# 玄海3、4号機における使用済燃料貯蔵設備の貯蔵能力の変更 (リラッキング) 及び蒸気発生器保管庫の共用等に係る確認結果 について

令和2年9月  
原子力安全対策課

図ー7 共用化する設備<原子力規制庁>※2

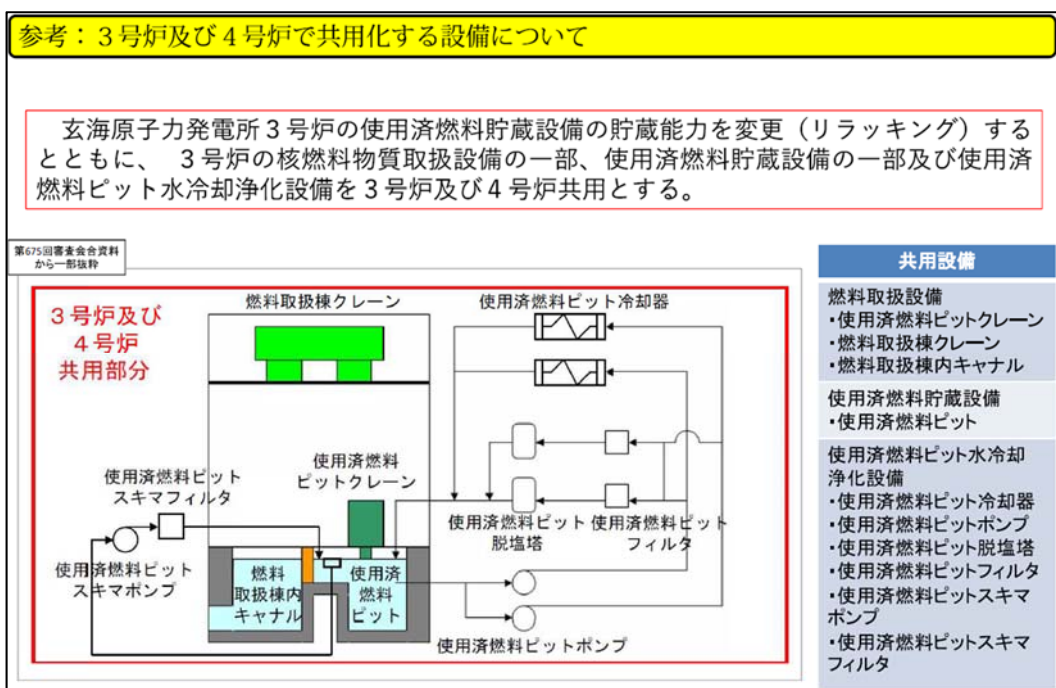
1. 安全施設（第 12 条第 7 項関係）については、重要安全施設以外の安全施設について、二以上の発電用原子炉施設における安全施設と共用する場合には、発電用原子炉施設の安全性を損なわないものであることを要求している。

原子力規制委員会は、これらの設備、施設について、貯蔵能力の増強後において、3号機の燃料集合体に加え4号機の使用済燃料を一定量貯蔵可能な容量を有しており、かつ、それらを貯蔵した場合でも未臨界性、遮蔽機能性及び冷却機能等の必要な安全機能を有していることから、3号及び4号機共用とする場合でも、発電用原子炉施設の安全性を損なわないものであることを確認し、設置許可基準規則に適合するものと判断している。

図-8 審査結果(第16条第2項②)＜原子力規制庁＞※2

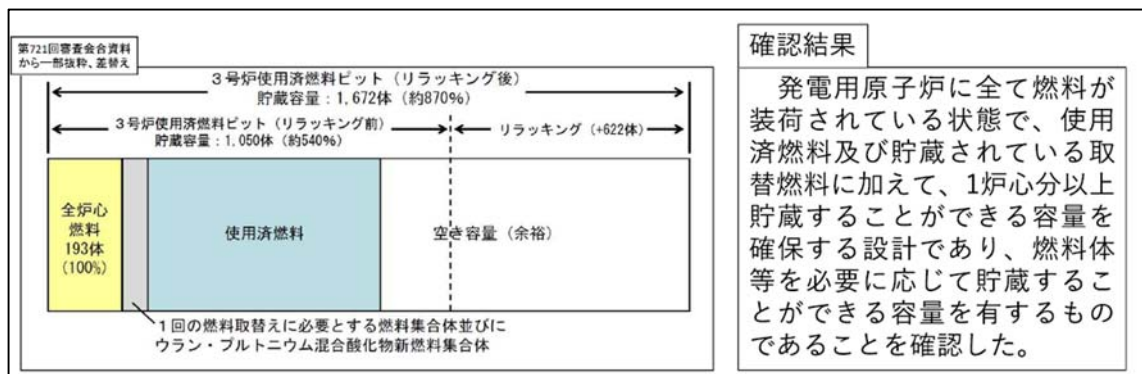
九州電力は、3号機の使用済燃料貯蔵設備の貯蔵能力を増強、また、使用済燃料貯蔵設備を3号及び4号機共用化後において、貯蔵能力は全炉心燃料の約870%（約1,670体分）となり、使用済燃料に加え、全炉心燃料及び1回の燃料取替えに必要とする燃料集合体数並びにウラン・プルトニウム混合酸化物新燃料集合体数に十分余裕を持たせた貯蔵容量が確保される設計方針としている。

原子力規制委員会は、九州電力の設計方針が、要求事項に適合するものであることを確認している。

図-12 審査結果(第37条 想定事故1)＜原子力規制庁＞※2

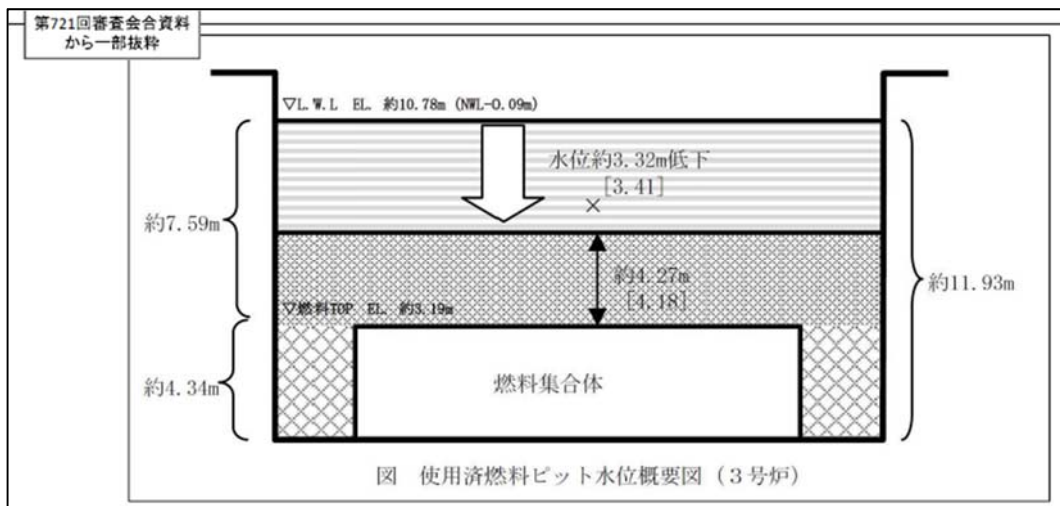
九州電力は、使用済燃料貯蔵設備の貯蔵能力の変更及び共用に伴い、有効性評価の解析条件のうち、3号機使用済燃料ピットの崩壊熱について 12.139MW から 12.464MW に変更、3号機の使用済燃料ピットの水位が放射線の遮蔽を維持できる最低水位（放射線の遮蔽設計基準値 0.15mSv/h を維持できる水位）を燃料頂部+約 4.18m から+約 4.27m に変更した上で、上記最低水位まで低下するまでの時間を評価し、それよりも早期に注水を開始できることの確認をもって、使用済燃料貯蔵槽における燃料損傷防止対策の評価項目が満たされることを確認するとしている。また、その他の事故条件、機器条件、操作条件に変更はないとしている。

なお、使用済燃料ピット内の水温が 100℃に到達する時間は約 14 時間から約 13 時間に、最低水位に到達する時間は約 2.3 日から約 2.2 日に、使用済燃料ピットの純水冠水状態における実効増倍率は 0.950 から 0.933 に変更されることを確認している。

原子力規制委員会は、有効性評価の結果については、燃料損傷防止対策の評価項目をいずれも満足していることを確認したことから、使用済燃料貯蔵槽の「想定事故 1」に対する燃料損傷防止対策は、有効なものであると判断している。

図-13 審査結果(第 37 条 想定事故2)＜原子力規制庁＞※2

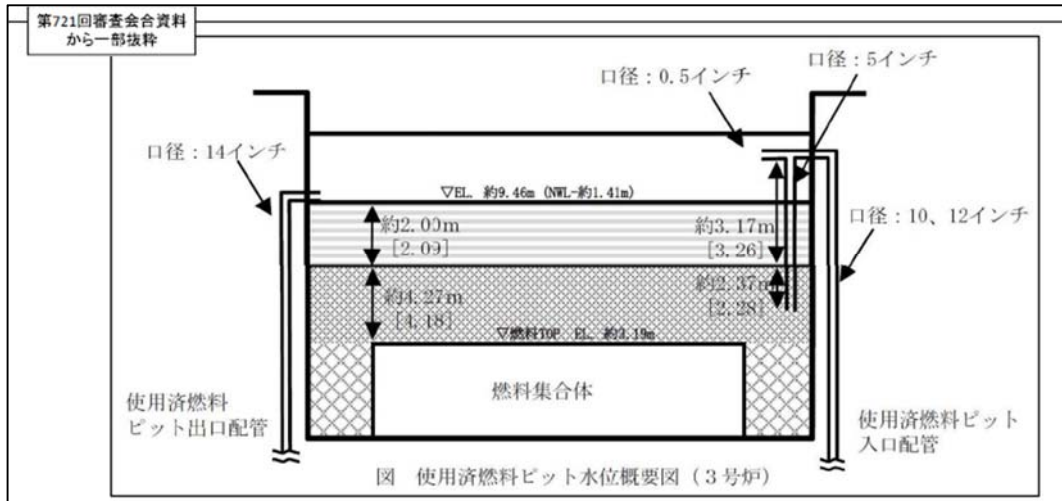
九州電力は、使用済燃料貯蔵設備の貯蔵能力の変更及び共用に伴い、有効性評価の解析条件のうち、3号機使用済燃料ピットの崩壊熱について12.139MWから12.464MWに変更、3号機の使用済燃料ピットの水位が放射線の遮蔽を維持できる最低水位(放射線の遮蔽設計基準値0.15mSv/hを維持できる水位)を燃料頂部+約4.18mから+約4.27mに変更した上で、最低水位まで低下するまでの時間を評価し、それよりも早期に注水を開始できることの確認をもって、使用済燃料貯蔵槽における燃料損傷防止対策の評価項目が満たされることを確認するとしている。また、その他の事故条件、機器条件、操作条件に変更はないとしている。

なお、使用済燃料ピット内の水温が 100℃に到達する時間は約 12 時間から約 11 時間に、最低水位に到達する時間は約 1.5 日間と変更はなく、使用済燃料ピットの純水冠水状態における実効増倍率は 0.950 から 0.933 に変更されることを確認している。

原子力規制委員会は、有効性評価の結果については、燃料損傷防止対策の評価項目をいずれも満足していることを確認したことから、使用済燃料貯蔵槽の「想定事故2」に対する燃料損傷防止対策は、有効なものであると判断している。

図-14 審査結果(第54条)<原子力規制庁>※2

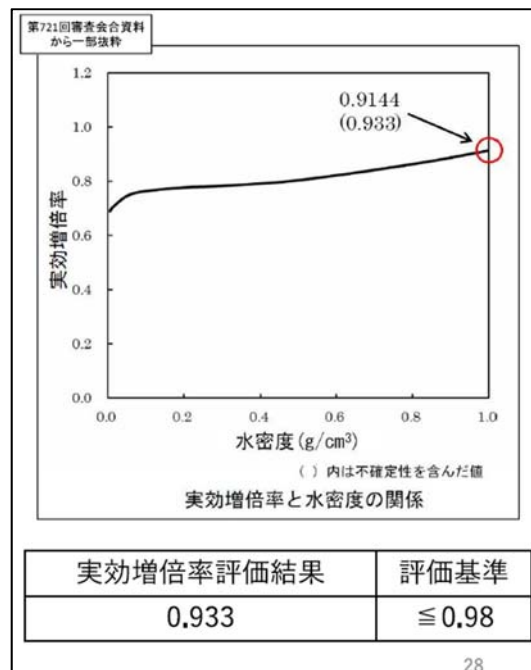
なお、3号機使用済燃料ピットからの大量の水の漏えいが発生した場合、スプレーや蒸気の下でも未臨界が維持されることについて、実効増倍率を確認し、実

効増倍率は最大で 0.933（設計条件に基づく計算値に計算コード及び製作公差の不確定性を加えた上限値。変更前の評価結果は 0.960）であることを確認している。

原子力規制委員会は、九州電力が計画する設備及び手順等について、第 54 条第 1 項及び第 2 項等における各々の要求事項に対応し、かつ、適切に整備される方針であり、既許可申請の内容から変更がないことを確認したことから、第 54 条第 1 項及び第 2 項等に適合するものと判断している。

図-16 審査結果(第29条関係)(2/2) <原子力規制庁> ※2

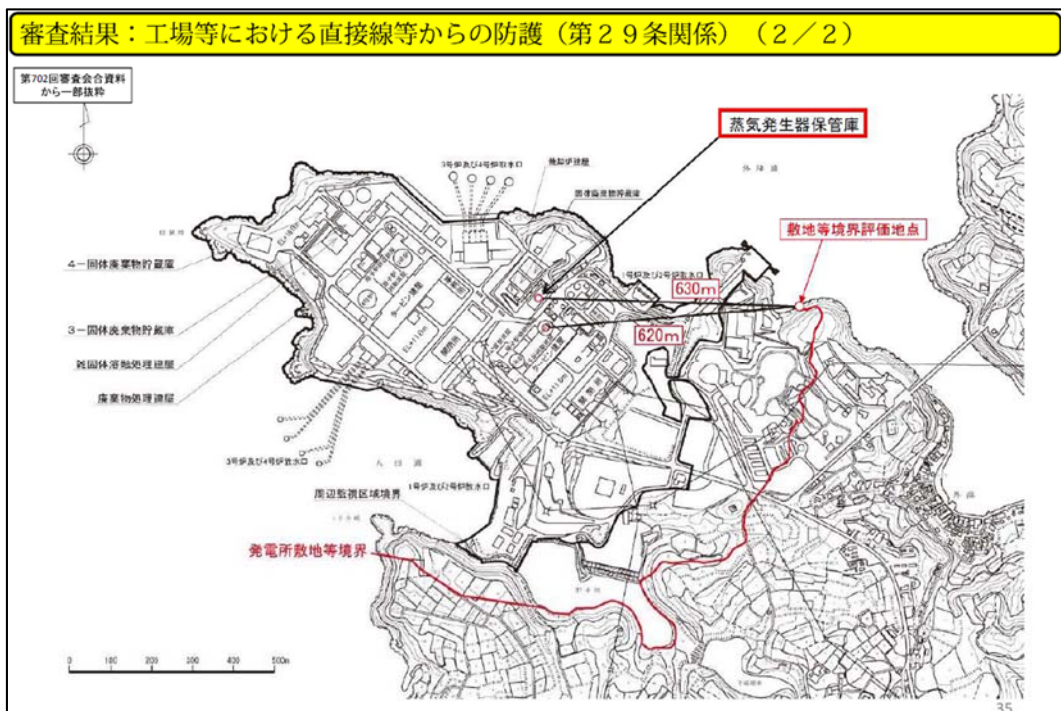
原子力規制委員会は、九州電力が通常運転時において上蓋等を貯蔵保管した蒸気発生器保管庫の寄与を含め発電用原子炉施設からの直接線及びスカイシャイン線による敷地周辺の空間線量率を合理的に達成できる限り小さい値になるように

原子力規制委員会は、以上の確認の結果、設置許可基準規則に適合するものと判断している。
